North Karanpura Transco Limited

Sub: In-principle (Stage-I) approval of Central Government under Forest (Conservation) Act 1980 for diversion of 56.3254 ha forest land in favour of North Karanpura Transco Limited for construction of 400 KV D/C North Karanpura-Chandwa Transmission Line in Chatra South and Latehar Forest Division of Chatra and Latehar district of Jharkhand - Response to query raised by MOEFCC, Ranchi vide letter no 1807 dated 13th May 2024 regarding submitted Stage 1 Compliance Report for 400 KV D/C NK-Chandawa line.

(Proposal No: FP/JH/TRANS/40694/2019)

Proposal No : FP/JH/TRANS/40694/2019
Project Name : 400 kV D/C North Karanpura to Chandwa Transmission Line
Company : North Karanpura Transco Limited
Forest area : 56.3254 ha

Sample Picture of Installed Bird Diverter

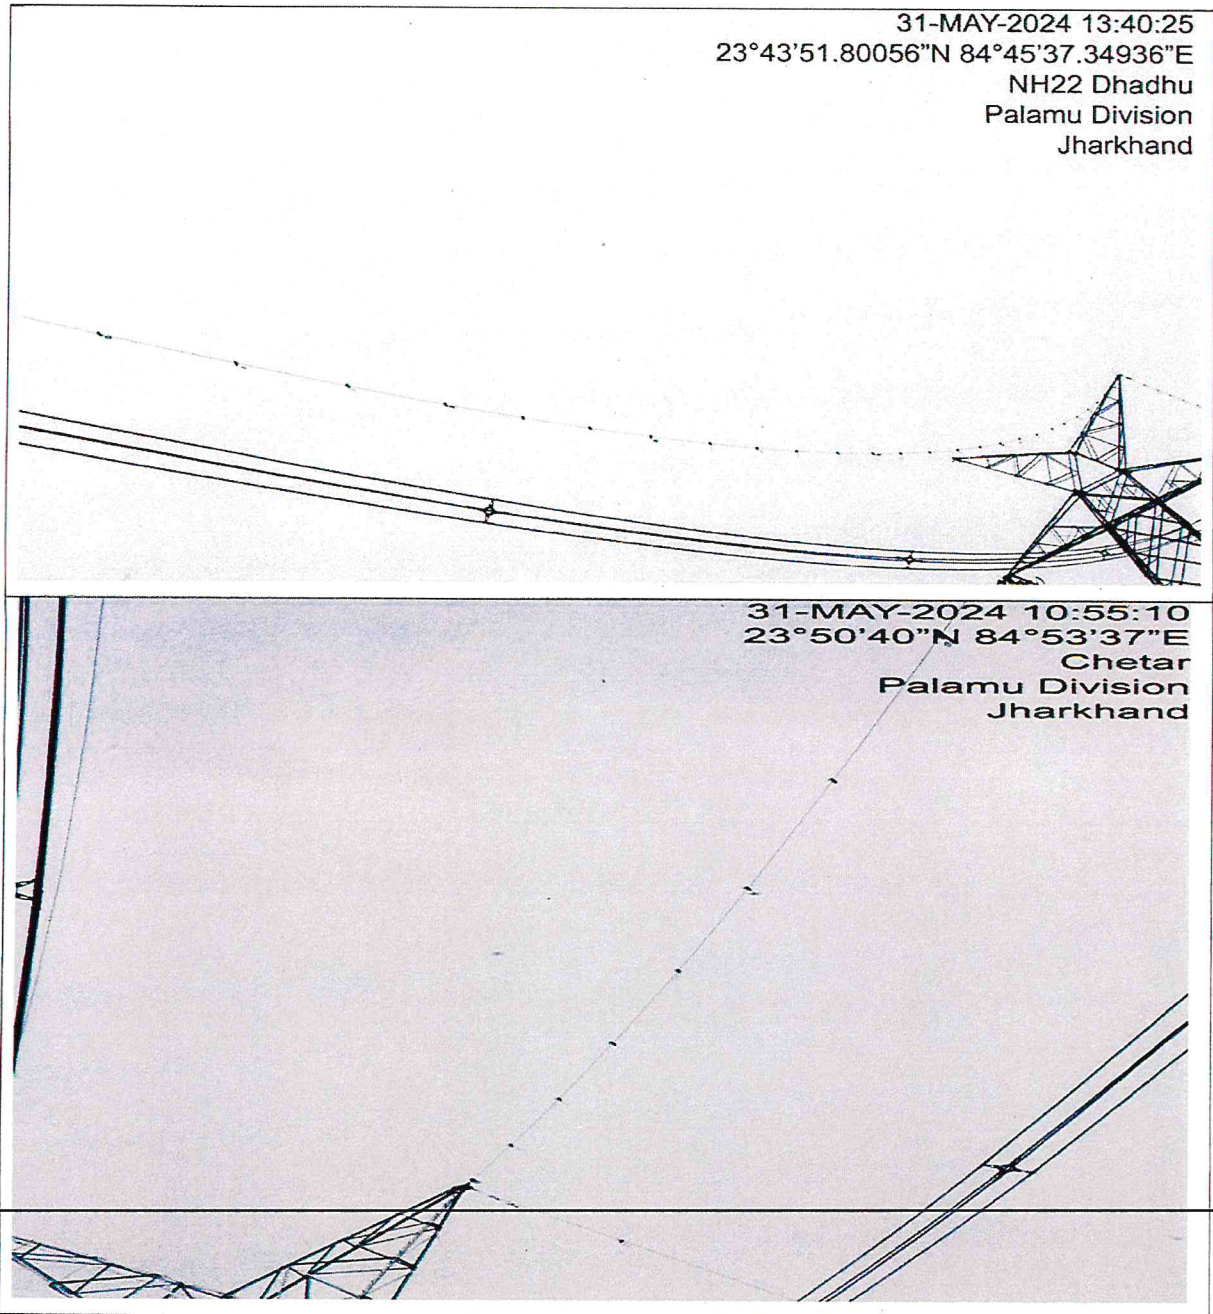
शर्त संख्या-B(10) :- *The user agency at its cost shall provide bird deflectors, which are to be fixed on upper conductor of transmission line at suitable interval to avoid bird hits.*

- (i) प्रयोक्ता अभिकरण द्वारा किस प्रकार के बर्ड डिफ्लेक्टर्स लगाए गए हैं, और उनकी विशिष्टताएँ क्या हैं?
- (ii) ट्रांसमिशन लाइन पर बर्ड हिट्स को रोकने के लिए बर्ड डिफ्लेक्टर्स किस अंतराल पर लगाए गए हैं?
- (iii) ट्रांसमिशन लाइन पर बर्ड डिफ्लेक्टर्स की स्थापना के लिए ‘उपयुक्त अंतराल’ निर्धारित करने के लिए किन मापदंडों का उपयोग किया गया है?

• व्यास 150 mm है। • लंबाई 350 mm है। • Free to wheel. • दोनों ओर तीन रंग के Radium है जो कि रात के समय में चमकते हैं। • यह Earthwire के साथ Anti Open Lock से अटैच्ड है जिससे इसके गिरने की संभावना नहीं है। • यह लाइव लाइन पर इन्स्टॉलेशन के लिए उपयुक्त है।
ii.	ट्रांसमिशन लाइन पर बर्ड हिट्स को रोकने के लिए बर्ड डिफ्लेक्टर्स किस अंतराल पर लगाए गए हैं?	प्रत्येक 10 मीटर के अंतराल में।
iii.	ट्रांसमिशन लाइन पर बर्ड डिफ्लेक्टर्स की स्थापना के लिए 'उपयुक्त अंतराल' निर्धारित करने के लिए मापदंडों का उपयोग किया गया है?	प्रधान मुख्य वन संरक्षक, वन्यप्राणी एवं मुख्य वन्यप्राणी प्रतिपालक झारखंड के order संख्या 44 दिनांक 29.03.2022 बिन्दु संख्या (v) के अनुसार।
iv.	ट्रांसमिशन लाइन पर बर्ड डिफ्लेक्टर्स की निरंतर प्रभावशीलता सुनिश्चित करने के लिए रखरखाव का प्रोटोकॉल क्या है?	पूरे लाइन के रखरखाव के लिए प्रयोक्ता अभिकरण द्वारा एक दक्ष टीम कार्यरत हैं जो 400 KV D/C लाइन एवं संबंधित उपकरण के रख रखाव को सुनिश्चित करती है। यही टीम बर्ड डिफ्लेक्टर्स की निरंतर प्रभावशीलता एवं रखरखाव सुनिश्चित करती है।

vii.	ट्रांसमिशन लाइन पर स्थापित बर्ड डिफ्लेक्टर्स का Photographic and documentary evidence प्रदान करें।	बर्ड डिफ्लेक्टर्स का Photographic and documentary evidence इस पत्र के साथ संलग्न किया गया है।
------	--	---

- i. प्रयोक्ता अभिकरण द्वारा उपलब्ध कराए गए बर्ड डिफ्लेक्टर्स की विशिष्टताएँ :- गोलाकार, व्यास 150 mm, लंबाई 350 mm, Free to wheel, दोनों ओर तीन रंग के Radium है जो रात के समय में चमकते हैं, यह Earthwire के साथ Anti Open Lock से अचैच्छ है जिससे इसके गिरने की संभावना नहीं है, यह लाइव लाइन पर इन्स्टॉलेशन के लिए उपयुक्त है।
- ii. ट्रांसमिशन लाईन पर बर्ड हिट्स को रोकने के लिए बर्ड डिफ्लेक्टर्स को 10 मीटर के अंतराल पर लगाया गया है।
- iii. ट्रांसमिशन लाईन पर बर्ड डिफ्लेक्टर्स की स्थापना का अंतराल प्रधान मुख्य वन संरक्षक, वन्यप्राणी प्रतिपालक झारखण्ड के order संख्या 44 दिनांक 29.03.2022 बिन्दु संख्या (v) के अनुसार है।
- iv. पूरे लाईन के रखरखाव के लिए प्रयोक्ता अभिकरण द्वारा एक दक्ष टीम कार्यरत हैं जो 400 KV D/C लाइन एवं संबंधित उपकरण के रख रखाव को सुनिश्चित करती है। यही टीम बर्ड डिफ्लेक्टर्स की निरंतर प्रभावशीलता एवं रखरखाव सुनिश्चित करती है।

Annexure-4

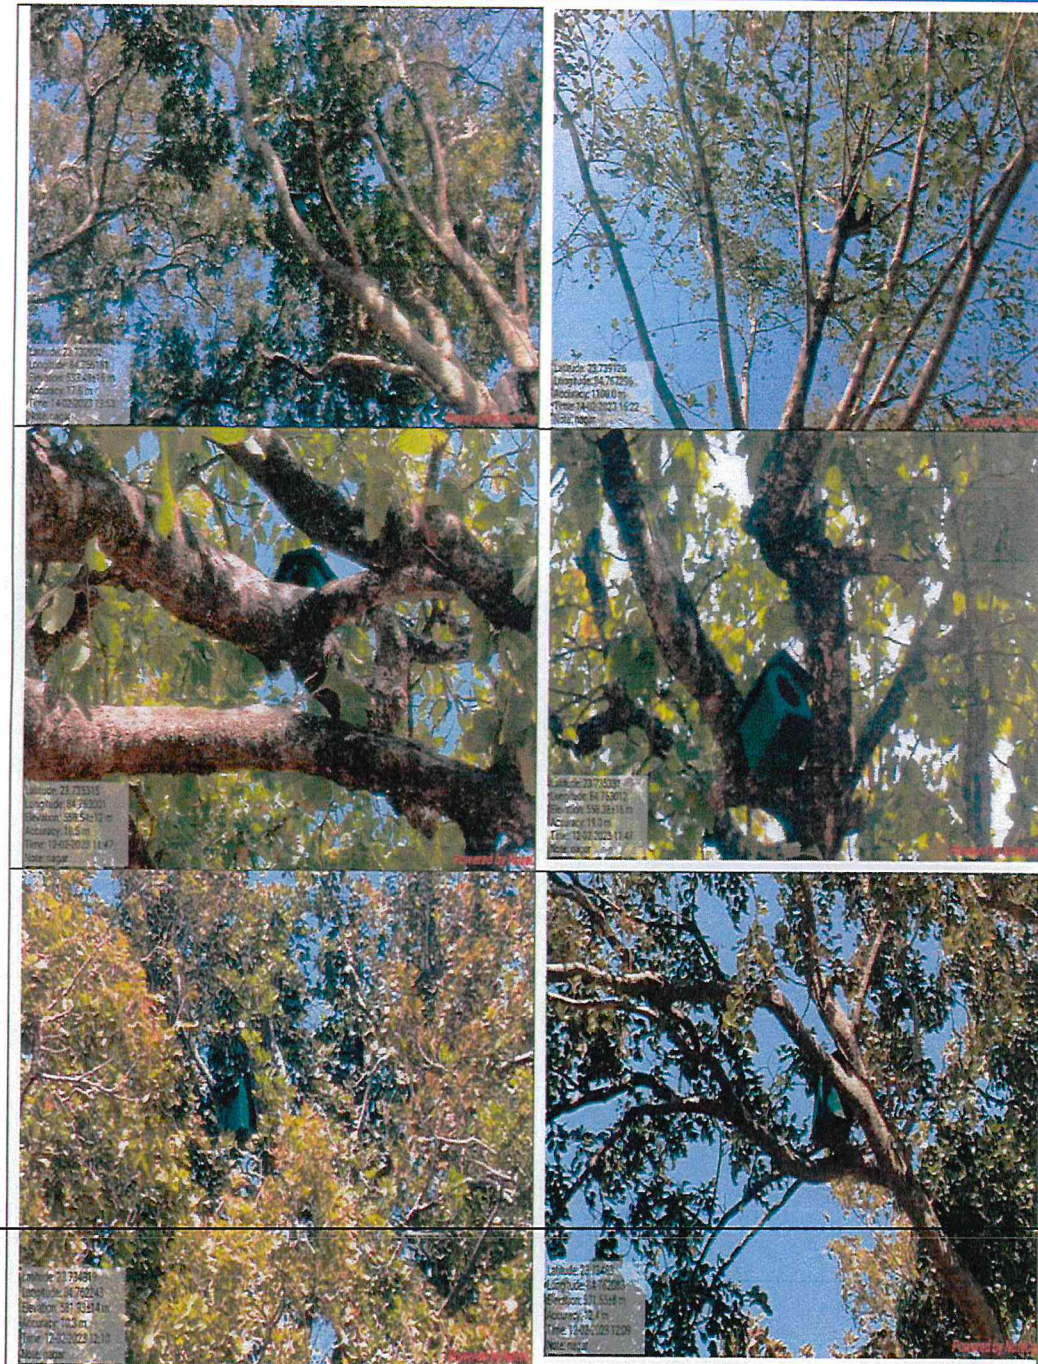
- (vii) परियोजना क्षेत्र में पक्षियों के पर्यावास को समृद्ध करने के लिए क्या योजना बनाई गई है तथा इसका सतत अनुश्रवण कैसे किया जायेगा?
- (viii) स्थापित कृत्रिम घोंसलों का Photographic and documentary evidence प्रदान करें।

v.	कृत्रिम घोंसलों और बनाए गए वैकल्पिक आवासों की प्रभावशीलता का आकलन करने के लिए कौन से Monitoring Protocol लागू है?	पूरे लाइन के रखरखाव के लिए प्रयोक्ता अभिकरण द्वारा एक दक्ष टीम कार्यरत हैं जो 400 KV D/C लाइन एवं संबंधित उपकरण के रख रखाव को सुनिश्चित करती है। यही टीम कृत्रिम घोंसलों की monitoring करती है।
vi.	क्या स्थानीय पक्षी द्वारा कृत्रिम घोंसलों के उपयोग में कोई सफलता या चुनौतियां देखी गई है?	स्थानीय पक्षी द्वारा कृत्रिम घोंसलों के उपयोग में सफलता देखी गई एवं इसमें कोई चुनौती नहीं देखी गई है।
vii.	परियोजना क्षेत्र में पक्षियों के प्रवास को समृद्ध करने के लिए क्या योजना बनाई गई है तथा इसका सतत अनुश्रवण कैसे किया जाएगा?	परियोजना क्षेत्र में पक्षियों के प्रवास को समृद्ध करने के लिए ट्रांसमिशन लाइन के आसपास कृत्रिम घोंसलों की स्थापना की गई है।
viii.	स्थापित कृत्रिम घोंसलों का Photographic and documentary evidence प्रदान करें।	कृत्रिम घोंसलों का Photographic and documentary evidence इस पत्र के साथ संलग्न किया गया है।

viii. कृत्रिम घोंसलों का Photographic and documentary evidence इस पत्र के साथ संलग्न किया गया है।
